発注図等に関する回答

業務名 久留米競輪場再整備に係る施工予定者選定公募型プロポーザル

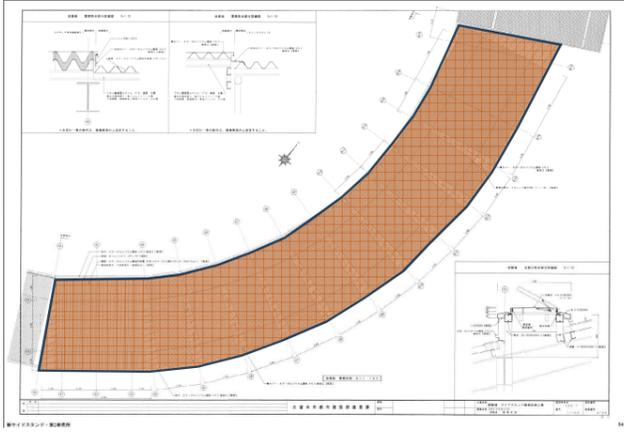
材料名	OF2(1.0) 外部屋根(保護防水)	種別	屋根	熱貫流率 [W/(m ² K)]	0.399	構成材料						種類	材料名	厚さ [m]	熱伝導率 [W/(mK)]	熱抵抗 [m ² K/W]		外表面	外気側表面熱伝達抵抗	-	-	0.040		固体層	押さえコンクリート	0.0800	1.600	0.050		固体層	アスファルト防水	-	-	-		固体層	押出法ポリスチレンフォーム断熱3種b	0.0600	0.028	2.143		固体層	コンクリート	0.2000	1.600	0.125		内表面	内気側表面熱伝達抵抗	-	-	0.150		合計				2.508	
材料名	OF2(1.0) 外部屋根(保護防水)	種別	屋根	熱貫流率 [W/(m ² K)]	0.399																																																												
構成材料																																																																	
種類	材料名	厚さ [m]	熱伝導率 [W/(mK)]	熱抵抗 [m ² K/W]																																																													
外表面	外気側表面熱伝達抵抗	-	-	0.040																																																													
固体層	押さえコンクリート	0.0800	1.600	0.050																																																													
固体層	アスファルト防水	-	-	-																																																													
固体層	押出法ポリスチレンフォーム断熱3種b	0.0600	0.028	2.143																																																													
固体層	コンクリート	0.2000	1.600	0.125																																																													
内表面	内気側表面熱伝達抵抗	-	-	0.150																																																													
合計				2.508																																																													
6	建築 意匠	建屋雨水排水 計画図	A-18-1	雨水再利用設備の仕様が不明です。放流が池と直接になっておりますが、別途工事と考えてよろしいでしょうか。	別途工事ではありません。本工事対象としてください。地下ピット内に雨水貯留槽を設けており、約7.9 m ³ は雨水再利用を想定しております。																																																												
7	建築 意匠	正源氏プラ ザ改修仕様 図	R-01	②投票所機能改修で、自動発払機と有人機を整備しますとありますが、新築工事の仕上表の表記と同様に、別途工事としてよろしいでしょうか。	自動発払機、有人機本体及び整備（設置）は工事費見積内訳書対象外です。窓口カウンター設置は本工事対象としてください。																																																												
8	建築 意匠	新サイトス タンド改修仕 様図	R-02	②新サイトスタンド1階投票所機能改修で、自動発払機を設置する計画としますが、新築工事の仕上表の表記と同様に、別途工事としてよろしいでしょうか。	自動発払機、有人機本体及び整備（設置）は工事費見積内訳書対象外です。窓口カウンター改修は本工事対象としてください。																																																												
9	建築 意匠	仮設審判棟 配置図	R-03-1	仮設テントは単管パイプに布シートを張る仕様を考えておりますが、よろしいでしょうか。ご教示願います。	参考図を添付します。別紙-9図をご参照ください。屋根、壁を有し、側方からの吹込みを防止すること、容易に収納、設置可能なテントを要求するものでございます。適宜仕様をご検討いただき、お見込みください。																																																												
10	建築 意匠	外構その他 計画	L12-5	メインスタンドと同時期に食堂等を建築することは可能でしょうか。不可の場合は、理由をご教示ください。	既存建物（選手宿舎・管理棟）と建物位置が重複するため、不可となります。ただし新選手宿舎管理建設後、引っ越しを終えた段階で既存建屋は解体可能となります。																																																												
11	建築 意匠	既存図		バンクおよび既存建物(スタンド)の位置関係が正確に分かる資料をお持ちでしたらご提供いただけないでしょうか。	「(31)現況調査・現地測量図」よりバンクおよび既存建物（スタンド）の位置を把握ください。																																																												
12	建築 意匠	審判棟	仮設審判棟	仮設審判棟の図面に杭の表記がありますが、仕様をご教示ください。また、杭打設の機械等が敷地に入ることができない可能性があります。想定している杭工法があればご教示ください。	構造S-K101、K201図をご参照下さい。また、機械等の使用に関しては、現地の状況をふまえてご検討ください。																																																												
13	建築 意匠	審判棟	L12-1 ～ L12-5	各ステップ図および工程表は、実施設計技術協力業務期間中に変更可能でしょうか。	工事ステップや工期設定については、技術提案書の中でご提案頂き、協議により変更は可能とします。また、技術協力業務期間中においても協議により変更可能といたします。																																																												
14	建築 意匠	特記仕様書 -1	03-001	1.9別契約の関連工事項目において、別途工事と予定されている工事はどのような工事を予定されていますでしょうか。ご教示ください。	建築A-04図工事区分表に別途工事と記載の項目を想定しております。

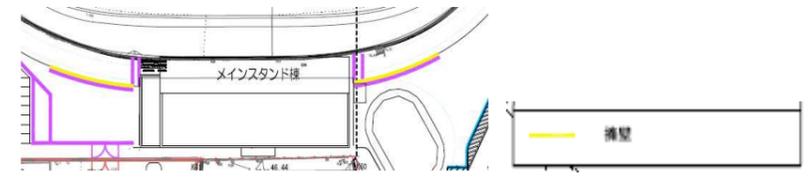
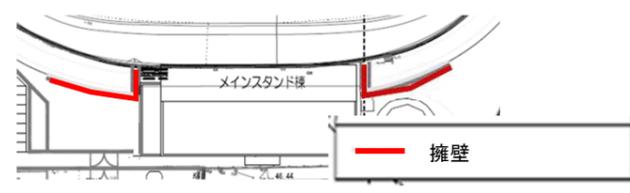
122	その他	発注図(解体)	T0_3_9 選手宿舎	図面通し番号579_競輪選手宿舎 増改築空調設備は表紙のみしかありませんが、図面番号580以降の増改二期工事図面を参照すると考えてよろしいでしょうか。	お見込みのとおりです。
123	その他			石綿除去工事の時期は何月頃を想定されているかご教授願います。夏場の作業と冬場の作業では単価が変わるためご教示ください。	レベル1及び2は解体工事の直前の時期に撤去とお考えください。レベル3は解体工事期間中に同時撤去とお考えください。
